# **CREATION DU BASSIN DE RETENTION DE LA FORET A SIX-FOURS**

## **DOSSIER D'AUTORISATION ENVIRONNEMENTALE AU TITRE DES ARTICLES L.181-1 ET SUIVANTS DU CODE DE L'ENVIRONNEMENT**

*8 septembre 2025*

Compléments suite à la demande de la DDTM - courrier daté du 22/08/2025

Figure 13: Implantation du bassin de rétention du chemin de la Forêt (EGIS, 2022)

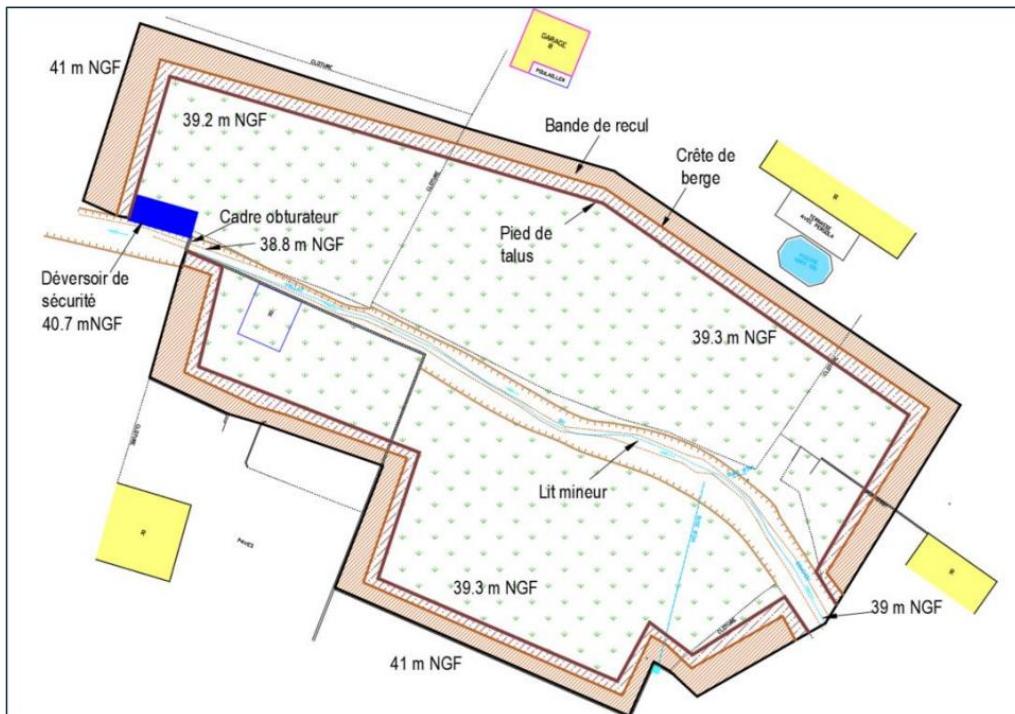
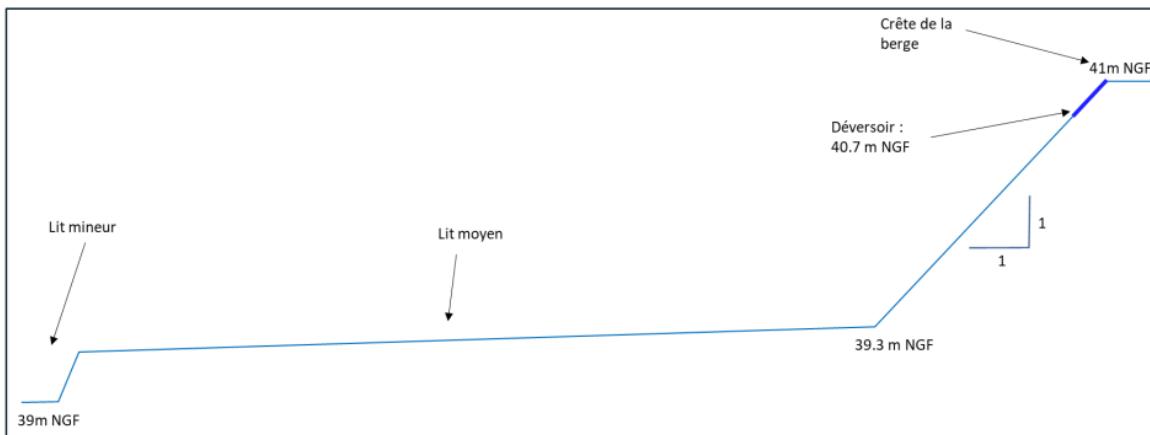
- Préciser les modifications apportées à l'étude hydraulique EGIS de 2022 pour le dimensionnement des bassins de rétention de Barras et du chemin de la forêt.

Il est précisé les caractéristiques du bassin écrêteur du chemin de la Forêt telles que prévues dans **l'étude Egis de 2022** :

Pour un évènement décennal, le bassin écrêteur de crue est directement implanté au droit du cours d'eau et présente les caractéristiques suivantes :

- Abaissement du lit du cours d'eau à 39 m NGF
- $V = 4\ 200\ m^3$
- $Qf = 2,8\ m^3/s$  via un ouvrage régulateur cadre de dimensions  $h = 1 \times l = 1,2\ m$
- Déversoir à partir d'évènement supérieur à Q10 (4,1 m<sup>3</sup> en entrée) jusqu'à l'événement centennal à la cote 40,7 m NGF
